**MINISTERIO DE ENERGÍA Y MINAS**  
*Resolución Directoral*

**Nº 0049-2023-MINEM/DGAAE**

**INFORME N° 0088-2023-MINEM/DGAAE-DGAE**

| <b>Asunto</b>     | : | Informe de improcedencia de la Declaración de Impacto Ambiental del proyecto "Central Solar Fotovoltaica Kuarachi 130MWp", presentado por Naupac Generación Renovable Perú S.A.C. |

**Cuadro 2. hidrografía local y riesgos hidrológicos**

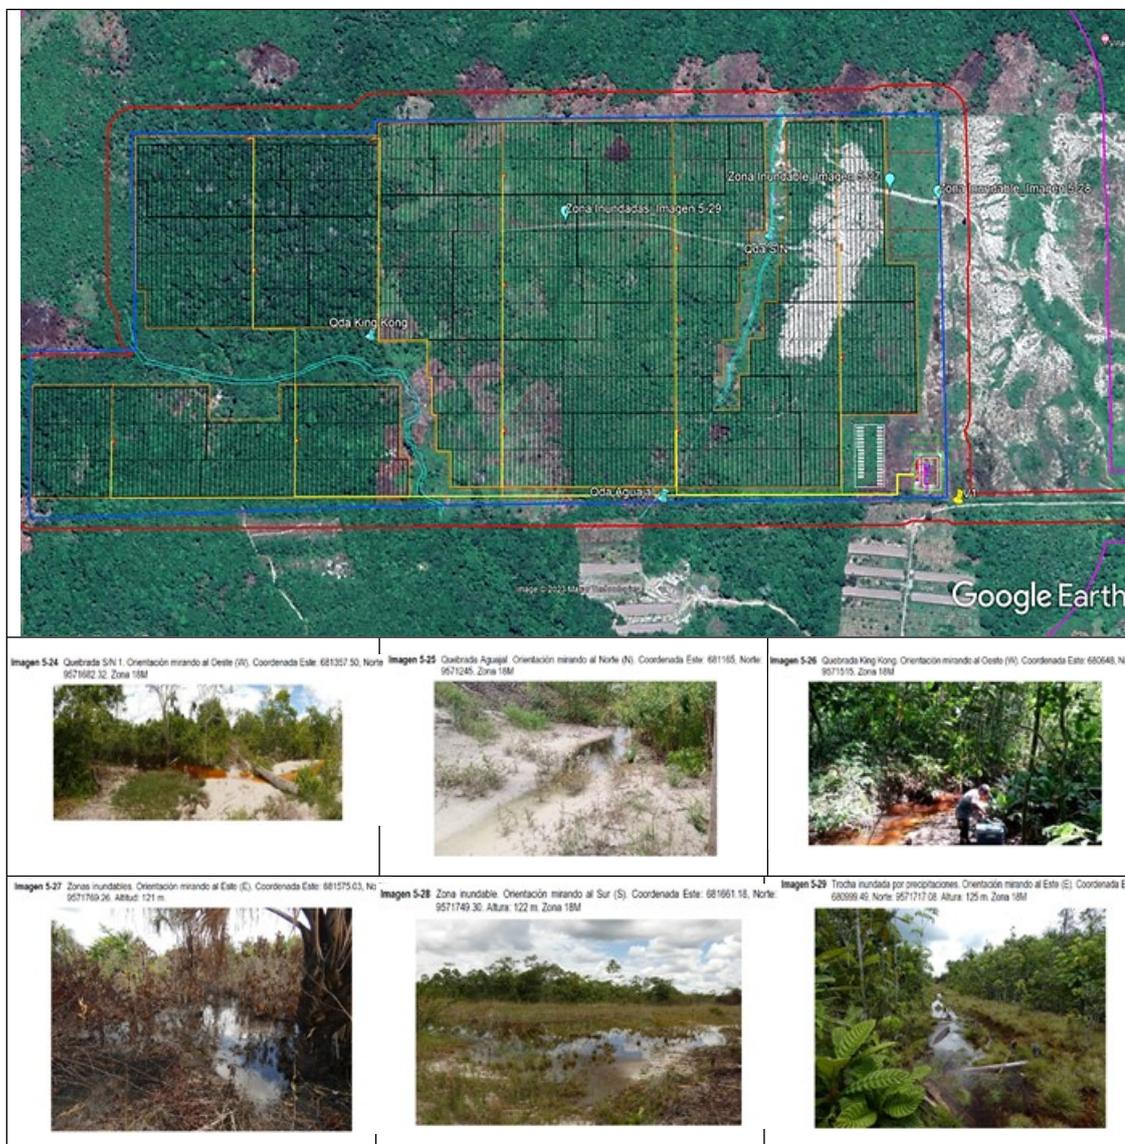
27. Por su parte, la campaña geotécnica realizada por el Titular evidencia una permeabilidad relativa muy baja a profundidades de 0,5 a 0,7 m (véase el cuadro 5.14, Registro N° 3462806, Folio 543), por lo que, se observa al menos dos zonas con aguas estancadas o aniegos. Igualmente, la conformación geológica del subsuelo con materiales impermeables, arcilla en un caso y macizo rocoso en el otro, ocasiona que el agua de lluvia no infiltre normalmente, lo cual genera que se acumule en superficie. Cabe señalar que, esta condición no es en toda el área de la planta y se restringe a la cabecera de una quebrada en donde la roca se encuentra cerca de la superficie (<2.00 m de profundidad) (Registro N° 3462806, Folio 549).

28. De acuerdo con lo expuesto, se evidencia el riesgo de inundación en ciertas áreas que serán intervenidas por la ejecución del Proyecto, como las actividades de movimiento de tierras que involucran acciones de corte y relleno, necesarias para nivelar el terreno. Ello, conllevaría a modificar la topografía y morfología del sitio, afectando la diversidad de las especies de las zonas

**Cuadro 3. pérdida de bosque 2001 – 2021**

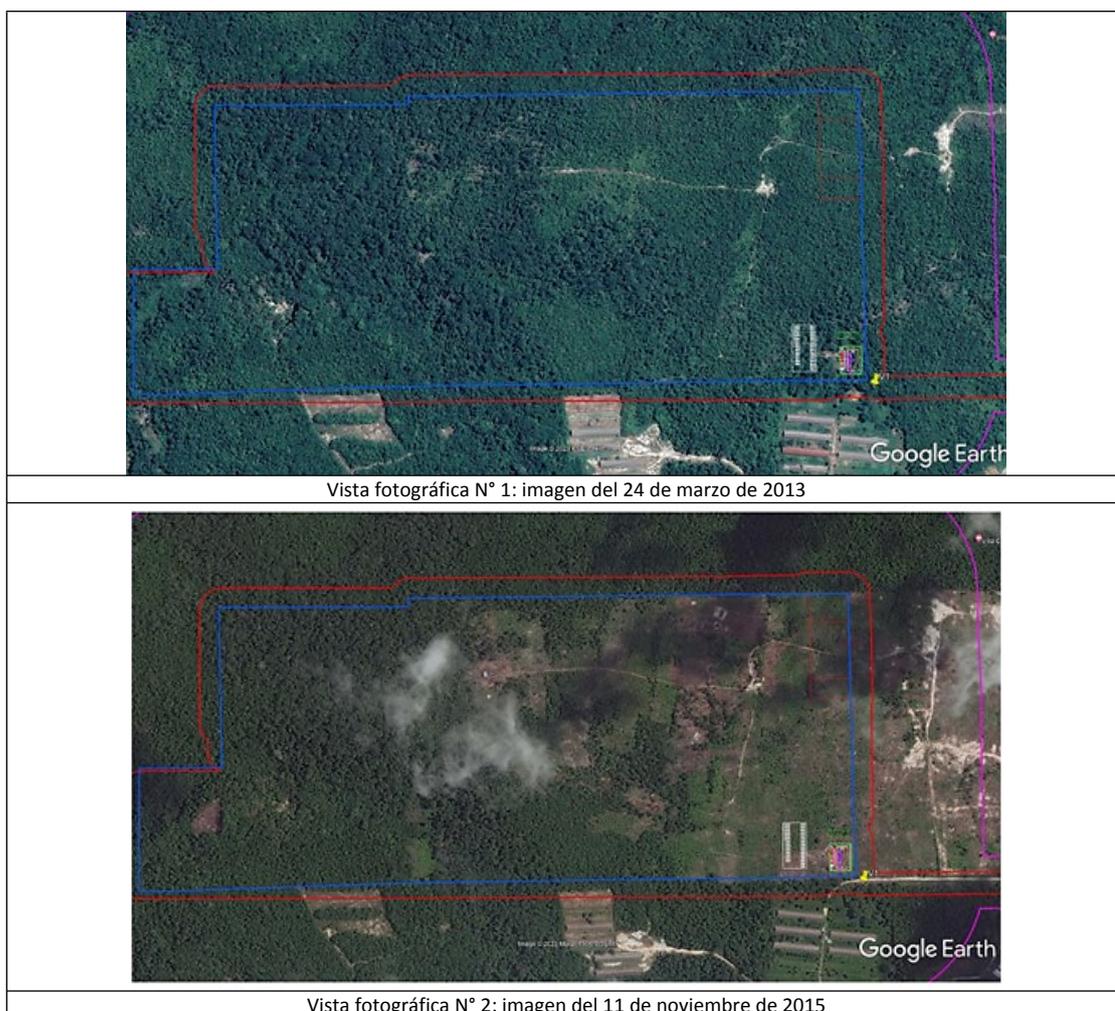
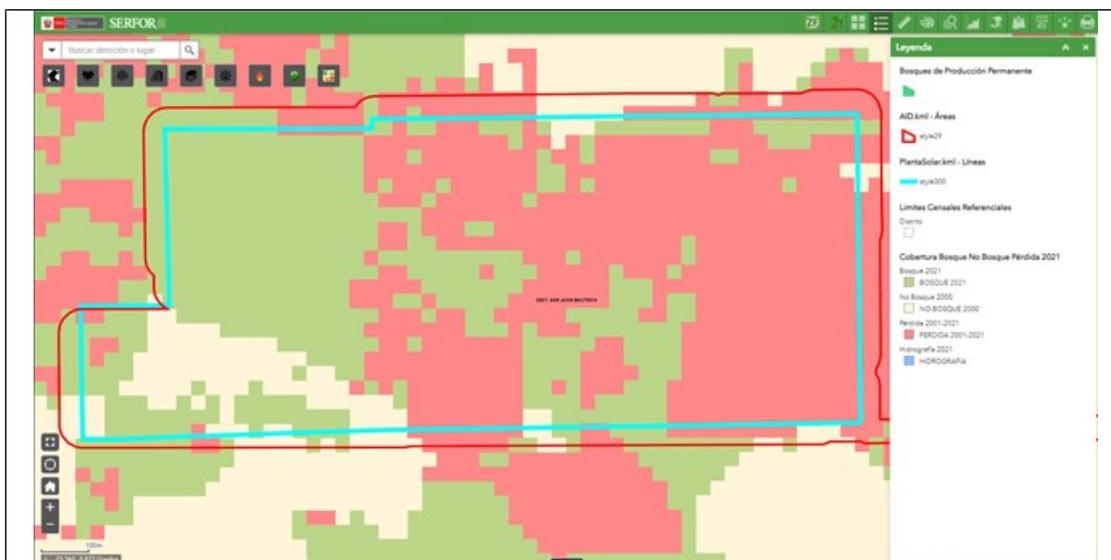
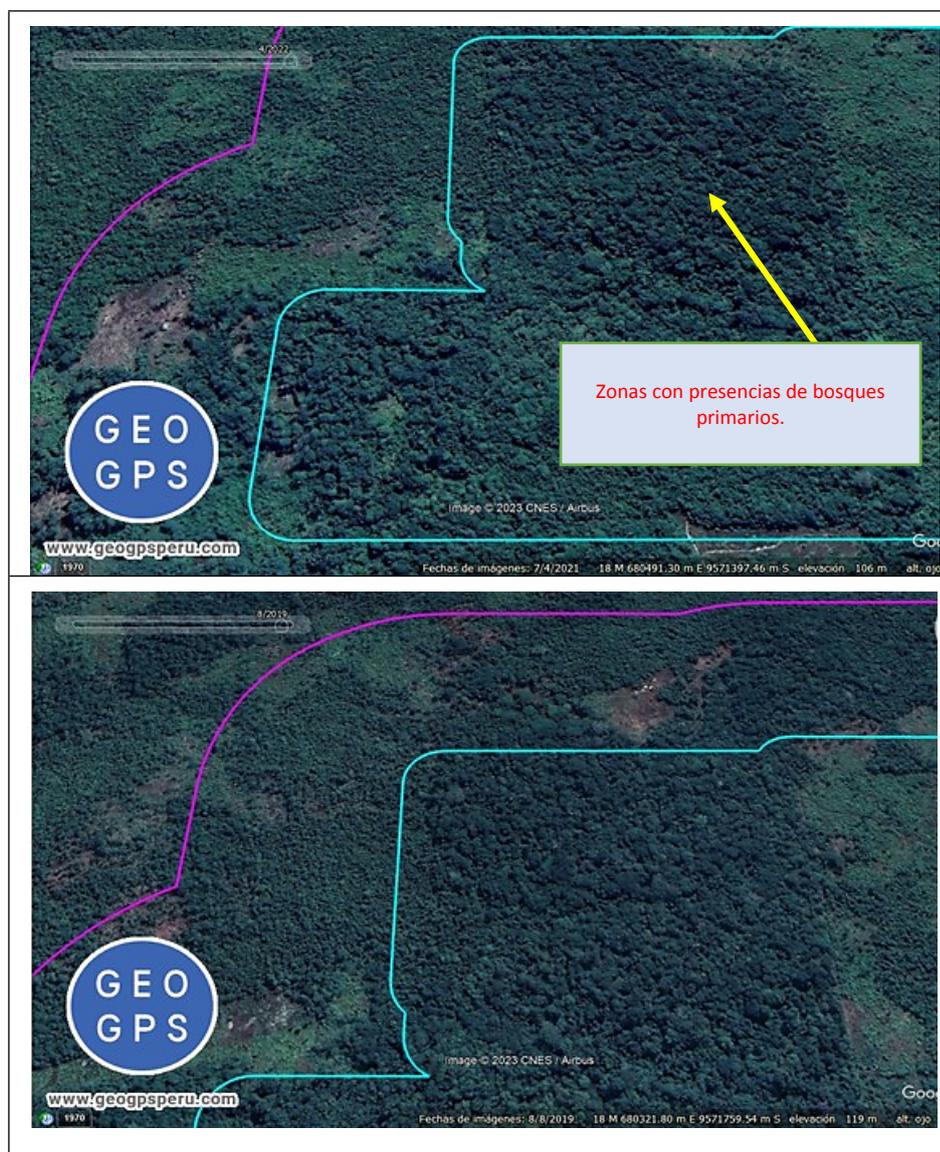
29. De otro lado, respecto al desbosque, de acuerdo con las imágenes satelitales de Google Earth, en el año 2013 las intervenciones en el área del Proyecto eran ocupado en su totalidad por el bosque, y partir del 2014 se empieza con el desbosque de parte del área donde se pretende desarrollar el Proyecto; por lo que, Serfor evidencia una pérdida de bosque entre el 2001 – 2021, de acuerdo con la plataforma digital “GEOSERFOR”.

30. De acuerdo con ello, el Servicio Nacional de Áreas Naturales Protegidas por el Estado reconoció alrededor del Proyecto el Área de Conservación Privada “Fundo Rosita, mediante Resolución Ministerial N° 179-2016-MINAM<sup>3</sup>”. Al respecto, el artículo 2 de dicha Resolución Ministerial establece, como objetivo general del área de conservación privada mencionada, conservar los bosques primarios y secundarios presentes en el lugar, ya que albergan biodiversidad representativa y contribuyen a asegurar la continuidad de los procesos ecológicos en esta zona (ver vista fotográfica N° 4 del cuadro 3).

**Cuadro N° 4: Vistas del área de influencia del Proyecto y la superposición con áreas boscosa\***

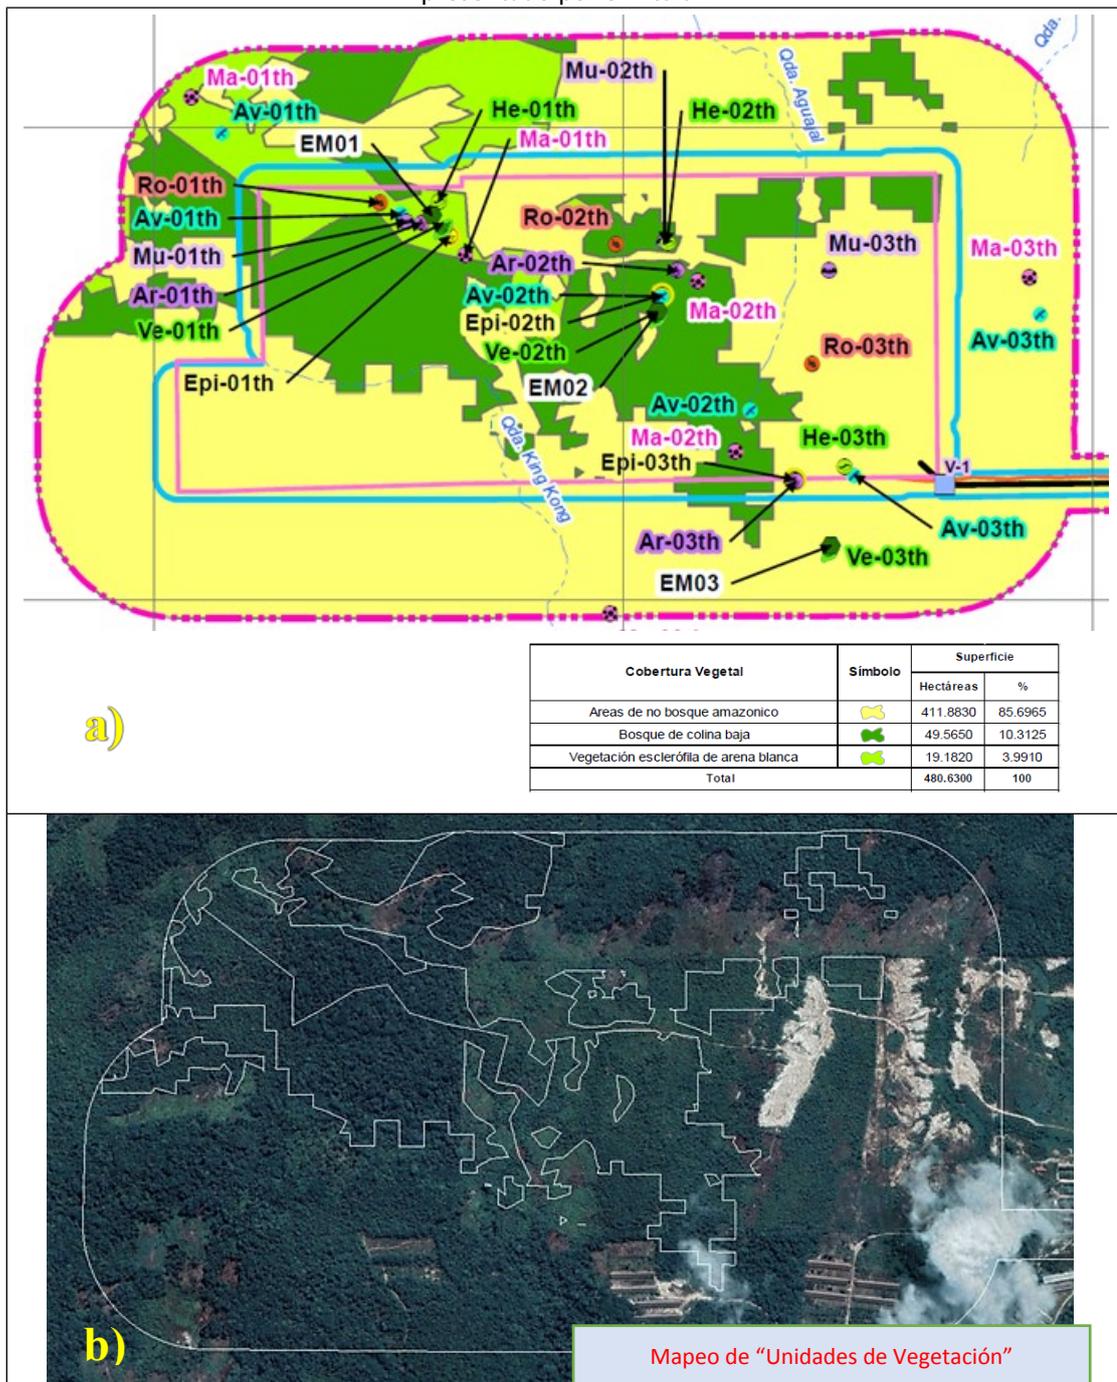
- De la revisión de imágenes satelitales de libre disponibilidad (Google Earth) en comparación con la información del Proyecto proporcionada por el Titular en coordenadas UTM WGS84 mediante el Registro N° 3462806, se advierte la superposición del área de influencia del Proyecto con ecosistemas naturales con vegetación boscosa diversa, incluyendo parches de bosques primarios y de otros tipos específicos como vegetación esclerófila de arena blanca (ver cuadro N° 4), los cuales son ecosistemas que albergan una cantidad importante de especies de flora y fauna silvestre de interés, tal como ha evidenciado el Titular durante la elaboración de la Línea Base del Proyecto<sup>4</sup>.

**Cuadro N° 6: vistas comparativas del área determinada por el Titular como “Área de no bosque amazónico” respecto a lo advertido de la revisión de imágenes de libre disponibilidad en Google Earth**

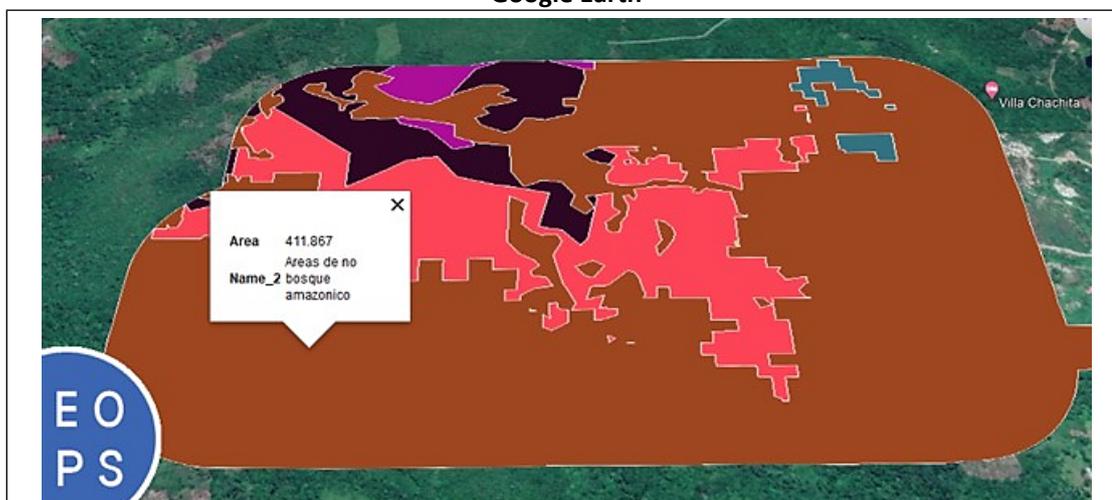
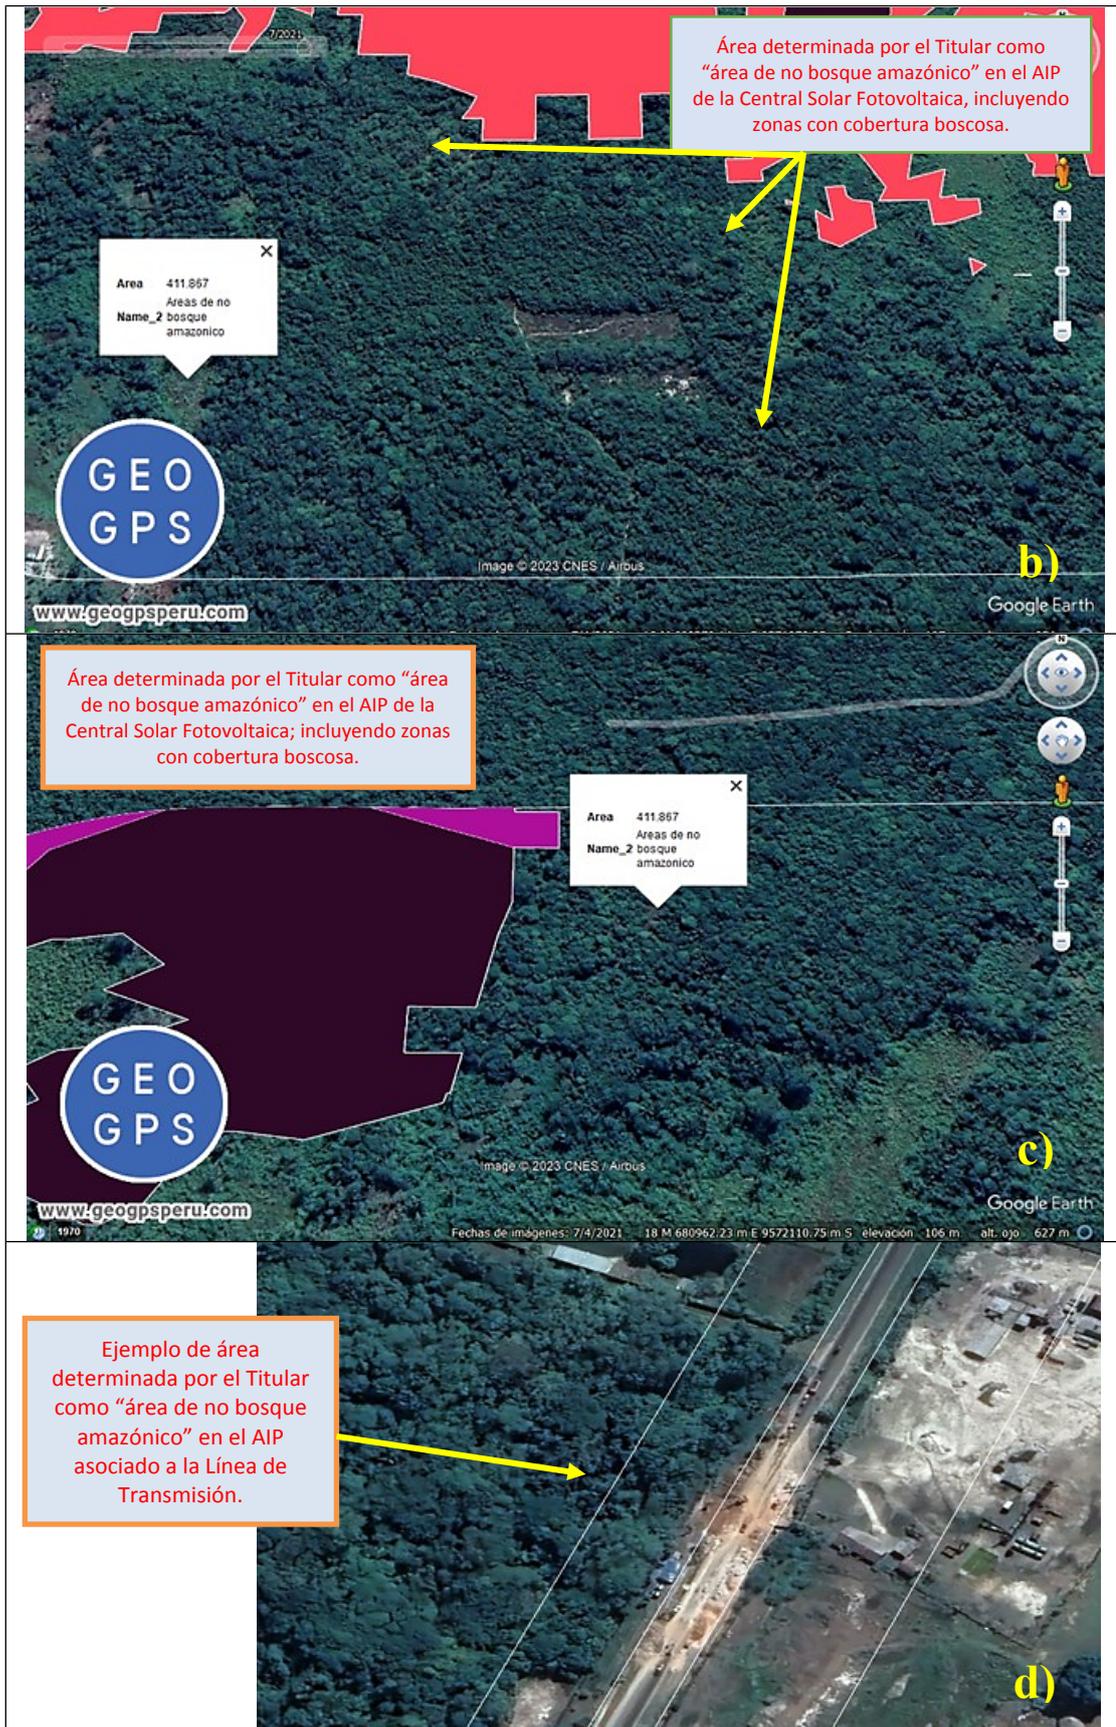
- Respecto a la unidad de cobertura denominada “Área de no bosque amazónico”, se debe considerar que ésta corresponde a una unidad a **nivel regional** considerada en el Mapa Nacional de Cobertura Vegetal, y que incluye una variedad de “unidades de vegetación” que van desde “herbazales” hasta “bosques secundarios desarrollados”, por lo que, es necesario analizar con detalle estas áreas para diferenciar de manera precisa las distintas unidades de vegetación presentes. Tal es así que, en las áreas determinadas por el Titular como “Área de no bosque amazónico” (ver polígonos en marrón de la Figura a) del cuadro N° 6, mostrado a continuación) se advierten claramente bosques secundarios desarrollados (ver Figuras b) y c), del cuadro N° 6). Lo mismo ha sucedido en el área de influencia asociada a la línea de transmisión del Proyecto, donde se visualizan zonas con cobertura boscosa (ver Figura d) del cuadro N° 6) en sitios determinados por el Titular como “Área de no bosque amazónico”.

Gráfico N° 2: Impacto ambiental sobre la flora

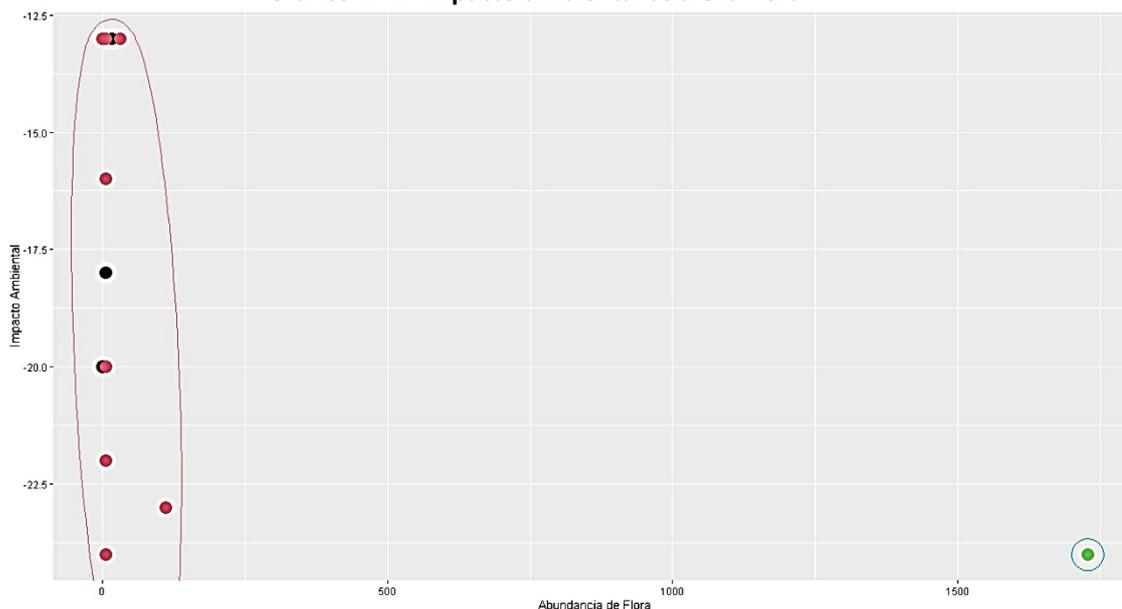
Como se indica en el Gráfico N° 2 “Impacto ambiental sobre la flora” los proyectos fotovoltaicos analizados generan un impacto leve (mayores a -25) considerando que la abundancia de las especies e individuos de flora tienen valores escasos, debido a su ubicación; sin embargo, para la Central Fotovoltaica Kuarachi se le asigna un impacto leve a pesar de que el valor de la abundancia de las especies de flora es superior respecto de la agrupación de los demás proyectos, considerando que este proyecto realizará la actividad de tala, además de existir especies vulnerables, en peligro de extinción o endémicas.

**Gráfico N° 3 “Impacto ambiental sobre la Ornitofauna”**

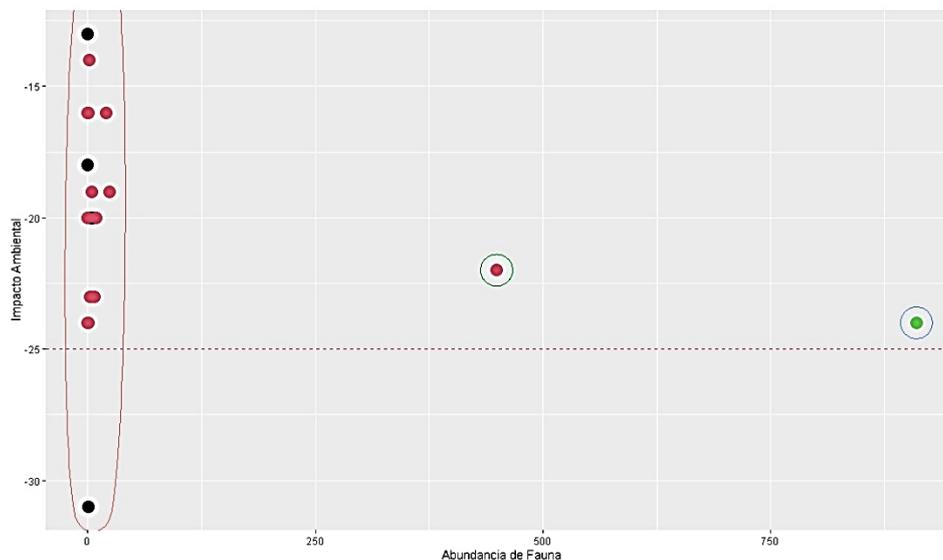
Respecto a la Ornitofauna se puede apreciar que los proyectos ubicados en la costa tendrán impactos ambientales leves, debido a que la vegetación es escasa y no hay muchas fuentes de alimento o anidación para las aves; sin embargo, la CSF Kuarachi se ubica en una zona boscosa donde existe lugares de descanso, anidación, alimentación y reproducción de aves, no compartiendo características comunes en cuanto a la configuración del ecosistema previsto y analizado en la clasificación de proyecto del Anexo 1 del RPAAE; por lo que, los impactos ambientales no pueden ser similares a los previstos en la clasificación (leves).
